Věc: **Žádost o vysvětlení zadávací dokumentace k předmětnému zadávacímu řízení na veřejnou zakázku č.3: „ Stavební úpravy objektu Třída Svobody 26 pro FF UP v Olomouci“**

Společnost HOCHTIEF CZ a.s. se sídlem Praha 5, Plzeňská 16/3217, PSČ 150 00, IČ 46678468, (dále jen „uchazeč“) tímto žádá ve smyslu § 49 odst. 1 zákona č. 134/2016 Sb., o veřejných zakázkách, ve znění pozdějších předpisů, (dále jen „ZVZ“) o poskytnutí vysvětlení zadávací dokumentace k zadávacím podmínkám výše uvedené veřejné zakázky:

Ve výkresové části silnoproudé elektroinstalace, konkrétně v na výkrese D.1.4.6-106 jsou zobrazeny komponenty systému CBS od výrobce AWEX vč. uvedení konkrétních typů komponentů

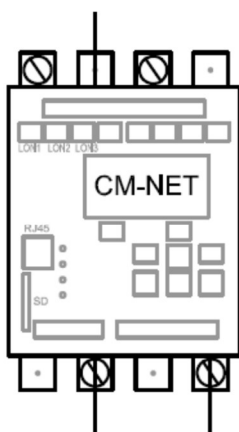
Domníváme se tedy, že zadavatel tento konkrétní systém při realizaci veřejné zakázky preferuje, proto jsme poptali jeho dodavatele.

Následně jsme obdrželi od dodavatele CBS AWEX cenovou nabídku ve které je striktně uvedeno, že záruční doba na jím dodávané komponenty je pouze 12 měsíců, tedy odlišná od toho, co je uvedeno v parametrech veřejné zakázky.

Dotaz 01a:

Požaduje zadavatel konkrétní systém CBS vč. nouzových svítidel od výrobce AWEX, nebo může uchazeč v rámci veřejné zakázky nabídnout systém a svítidla jiného výrobce při zachování srovnatelných technických parametrů nabízených komponentů?

K tomuto požadavku nás nutí zejména nepřiměřeně krátká záruční doba poskytovaná dodavatelem systému AWEX

Dotaz 01b.

V případě, že zadavatel požaduje konkrétní systém CBS vč. nouzových svítidel od výrobce AWEX, chápe v tomto případě uchazeč správně, že maximální délka záruční doby na tento systém je shodná s tím jakou poskytuje její dodavatel? Tj. pouze 12 měsíců od předání díla
